## **Ответы специалистов Компании Эр Юань, Института Гипростроймост и ПГУПС на замечания, изложенные в Отзыве эксперта В.Ю. Полякова**

Краткая версия

## Формы колебаний балки 23,6 м (высота 3,2 м) - ГИПРОСТРОЙМОСТ

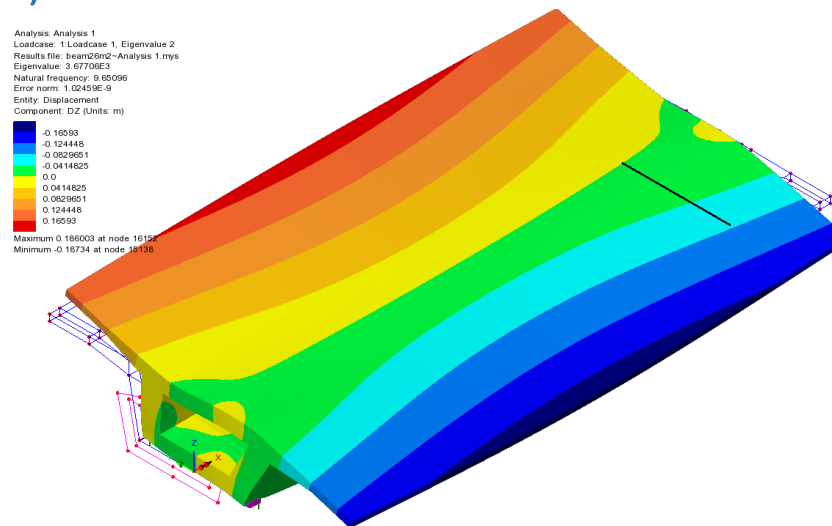
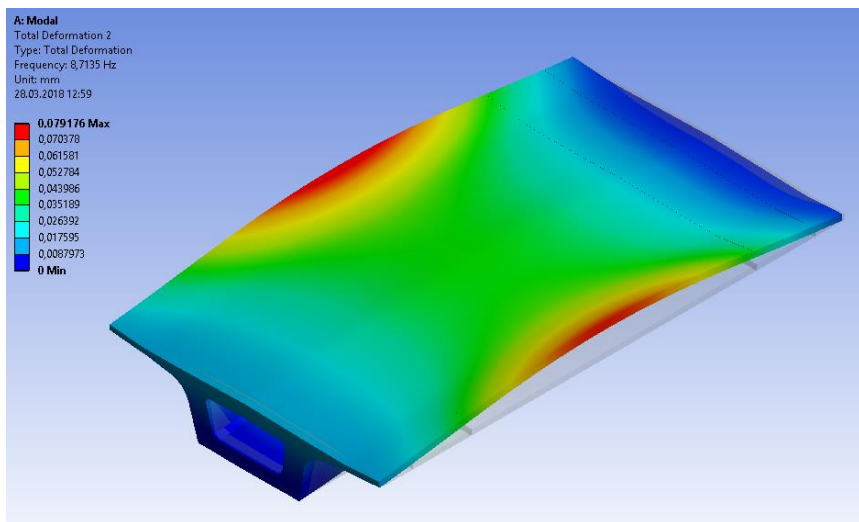
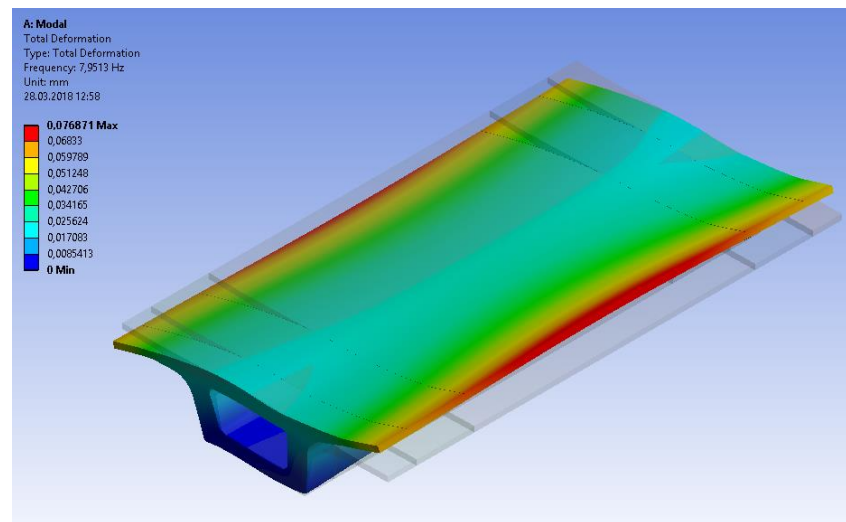
Согласно п.6.3.14 СТУ4 крутильная форма собственных колебаний должна иметь частоту не менее 1,2 к первой изгибной форме.

Для балки 23,6 м соотношение -  $0,8 < 1,2$ ; для балки 50 м соотношение -  $1,08 < 1,2$  и Возможен резонанс по крутильным колебаниям (295 км/ч).

При проверке получено, что частоты крутильных колебаний для данных балок ниже теоретических, но выше, чем указано в замечаниях.

Для балки 23.6 м соотношение частот - 1.15; для балки 50 м - 1,43 > 1,2 и критическая скорость по кручению 412 км/ч.

Формальная проверка балки 23,6 м при необходимости может быть проведена на стадии рабочей документации.
